西挖支線(0K+000~1K+450)排水路渠道改善工程
水利工程生態檢核表 施工階段附表

C02 生態專業人員現場勘查紀錄表

C06 生態保育措施與執行狀況

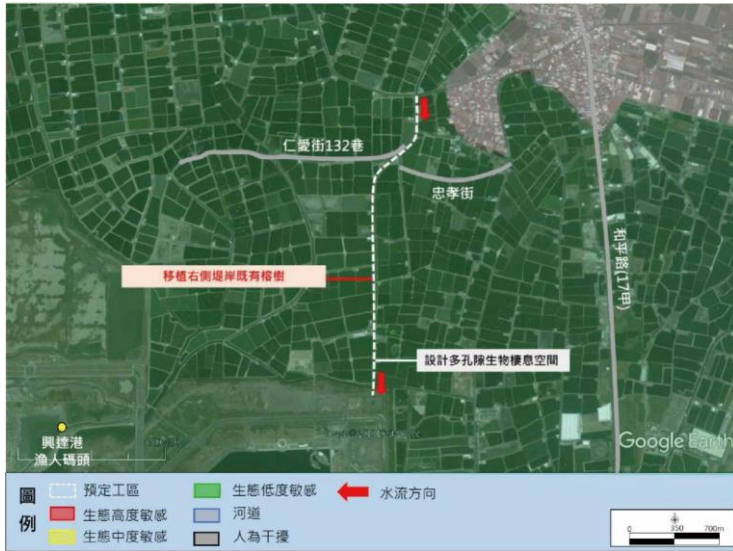
勘查日期	民國 110 年 11 月 26 日	填表日期	民國 110 年 12 月 6 日
紀錄人員	江銘祥、高逸安	勘查地點	西挖支線
人員	單位/職稱	參與勘查事項	
江銘祥	科進栢誠工程顧問公司 副理	生態保育措施執行監測查核	
高逸安	科進栢誠工程顧問公司 工程師	現勘及棲地環境變化紀錄	
現場勘查意見		處理情形回覆	
提出人員(單位/職稱) <u>江銘祥</u>		回覆人員(單位/職稱) <u>吳佩錡</u>	
<u>科進栢誠工程顧問公司 副理</u>		<u>懋霆工程顧問股份有限公司/監造工程師</u>	
1. 排水路渠道因施工堆置的土堆，請於完工後移除。 2. 施工圍籬未落實設置，請改善。		1. 堆置於河道中的土堆將於後續完工後清運離開。 2. 將進行改善。
